Høringssvar til Miljøkonsekvensrapport "Lillebælt Syd Vindmøllepark".

ENS journal-nummer 2019-351

Af Per Cederberg, B.Sc. Geografi, Arbejdsgruppen "Red Lillebælt".

Figur 3: VVM rapportens billede af 256 meter høje vindmøller 3,7 km fra land. Oplevelsen, som visualiseringen skal efterligne, svarer til oplevelsen af Storebæltsbroen set fra Sprogø!

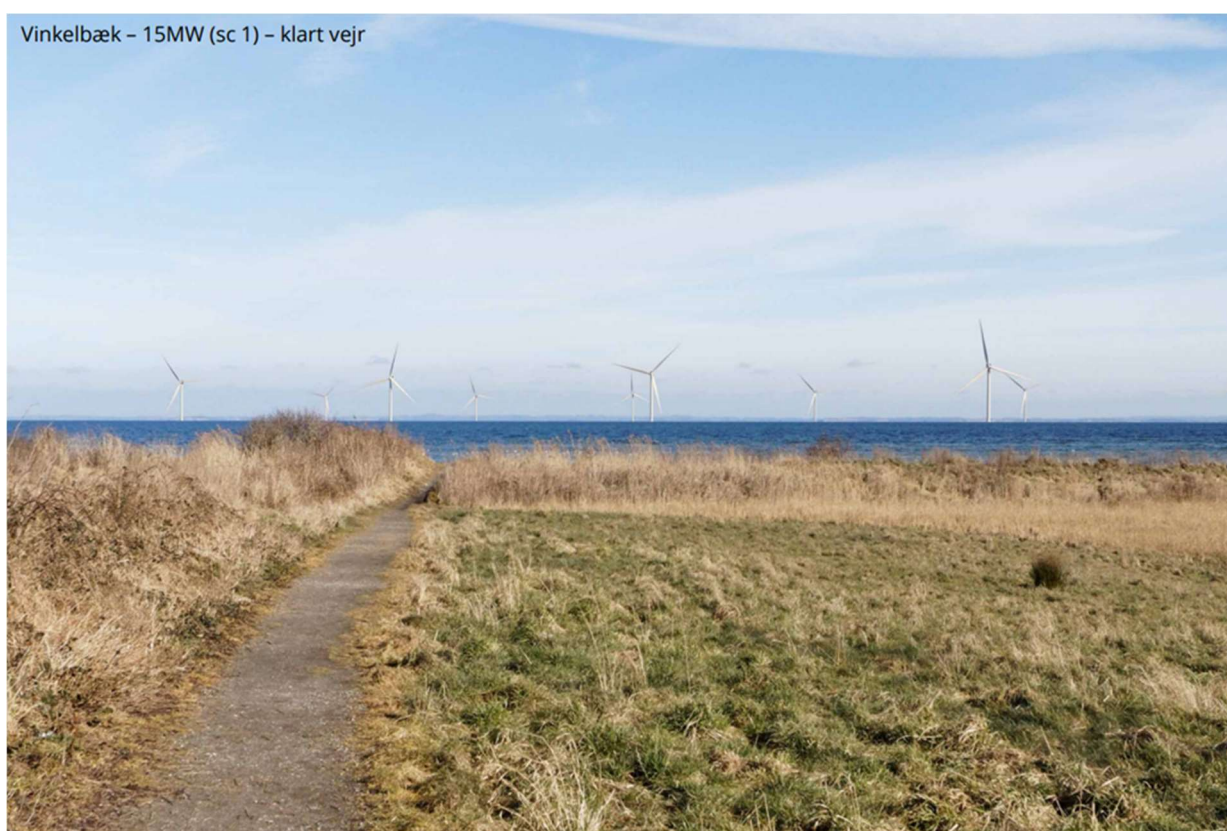
Se fx sammenligning mellem figur 1 og 3. Figur 3 er fra MKR fotostandpunkt Videbæk på Als, hvorfra der er ca 4km ud til den nærmeste vindmølle. I "virkeligheden" vil møllerne fra dette sted, synes lige så store som Storebæltsbropylonerne set fra Sprogø, da der er nøjagtigt 4km fra midten af Sprogø og til den første pylon. Vi opfordrer til, at forestille sig synet af pylonerne ved kørsel over Storebæltsbroen. De er Danmarks suverænt højeste bygningsværk og der findes kun et ord til at beskrive dem: enorme! Selv efter 25 års "tilvænning" vil langt de fleste mennesker stadig tænke om Storebæltsbroen, at det er et gigantisk bygningsværk.

Det er en alvorlig fejl/mangel, at MKR har fået 256 meter høje vindmøller på under 4km afstand, til at se ganske "uskyldige og harmløse" ud på en visualisering. Som lægmand bemærker man ved figur 2:

- 1) Ca. halvdelen af billedet er græs/forland. Havet vil på den lokalitet i "virkeligheden" være det store og altdominerende landskabselement, men fylder kun ca 5% på billedet!
- 2) Sigtbarheden er alt for lav. Se punkt 3 om sigtbarhed.
- 3) Man har valgt en halvgrå baggrund så møllerne fremstår slørede. Dette er i direkte modstrid med Energistyrelsen anvisninger for visualiseringer, der foreskriver at møllerne skal gøres extra tydelige.
- 4) Blinkende dagslys er ikke vist. Se separat Punkt 4 om lysafmærkning
- 5) Man har bevidst udeladt størrelses referencepunkter, fx et sejlskip. Således får man ikke indtryk af den reelle størrelse som møllerne vil fremstå med i "virkeligheden"

Figur 3: Sigthedsbarhed 19-50km er typisk ud over Nordsøen. Kan det virkelig passe at sigthedsbarheden i Østersøen og Bælthavet er så meget dårligere, eller skyldes det forskellige opgørelsesmetoder?

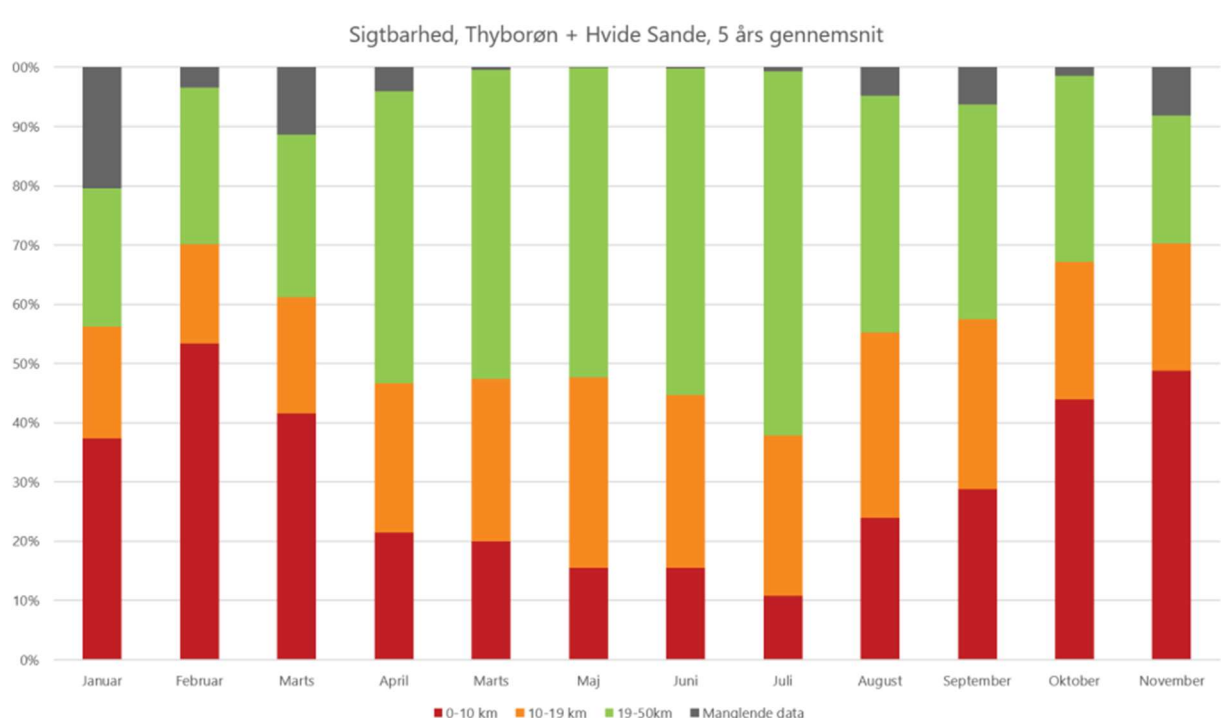
Den rapport er interessant, for MKR påstår, med henvisning til DMI rapporten, at der kun er "meget få dage om året med sigt over 19km". I Birk 2007 ⁶⁾ er der afbildet grafik fra DMI rapporten der henvises til, som angiver ca 30 dage om året med sigtbarhed over 19km. Det er derfor en fejl/mangel, når MKR siger, at der kun er få dage om året med sigt over 19km. Yderligere, da vi ikke har adgang til DMI rapporten, er det ikke klart for os hvordan DMI måler og angiver sigthedsbarheden på en bestemt dag. Man kan for eksempel forestille sig at sigthedsbarheden varierer i løbet af en dag. Samlet set er det en meget alvorlig fejl, at MKR i sine visualiseringer ikke anvender en sigthedsbarhed på minimum 19km.

Det bemærkes, at en tilsvarende MKR ⁸⁾ citerer DMI for at måle 19-50 km sigthedsbarhed som det fremherskende i Nordsøen. Kan det virkelig passe, at der er så stor forskel på sigthedsbarheden i Lillebælt, og Nordsøen? Dokumentation mangler. MKR burde have foretaget egne sigthedsbarhedsmålinger.

MKR påstand om at sigthedsbarhed over 19km kun forekommer på meget få dage om året er, på baggrund af MKR's egne kilder, direkte forkert.

Figur 4 VVM rapportens billede fra Dronningeudsigten i "klart vejr" (zoomet)

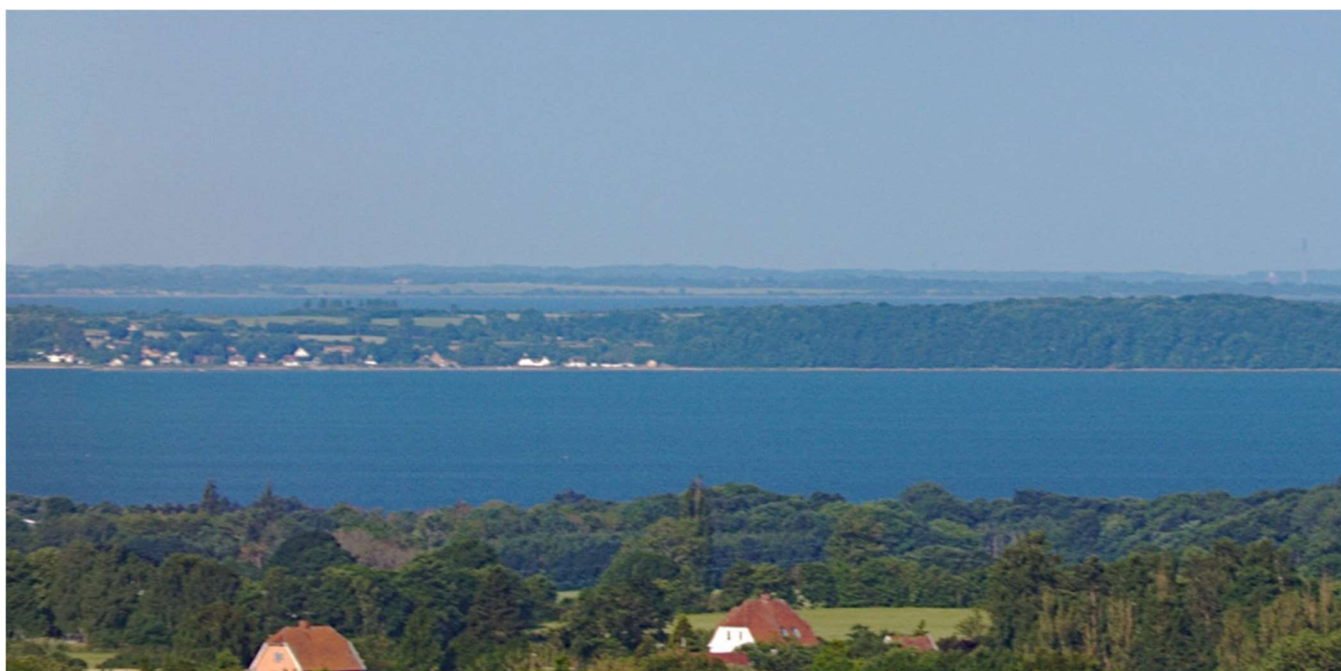
Illustration af manglende sigtbarhed i MKR's visualiseringer (der er anvendt visualiseringerne fra MKR i højopløselig version, udsendt den 6/5/2024):

Figur 4 Amatørfoto fra Dronningeudsigten taget med mobiltelefon (zoomet). Enstedværkets skorsten ses tydeligt ca 50km væk (til højre i billedet). Skorstenen er siden blev revet ned, men det er klart at den ikke ville være synlig på MKR's uklare og grovkornede billede.

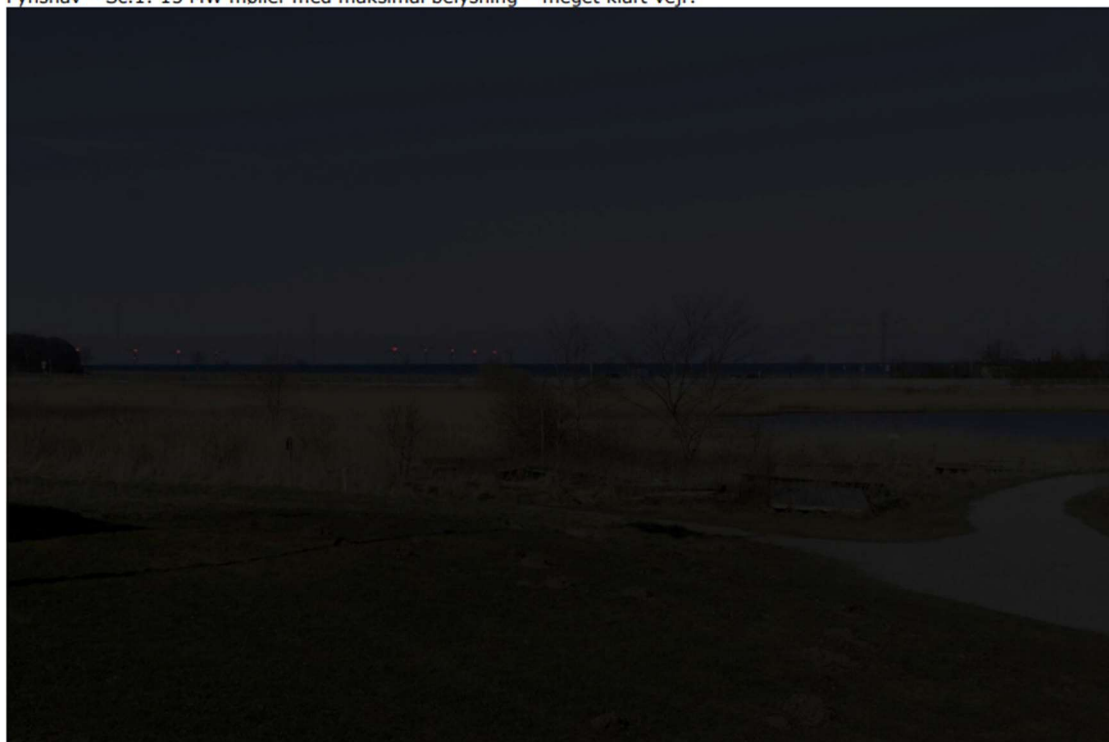
Det er en alvorlig fejl/mangel at VVM rapporten ikke nævner at lysene på møllerne, iflg forskrifterne 7) også skal blinke om dagen.

Det er en alvorlig fejl/mangel at VVM rapporten ikke viser korrekt visualisering med de foreskrevne dags-lys
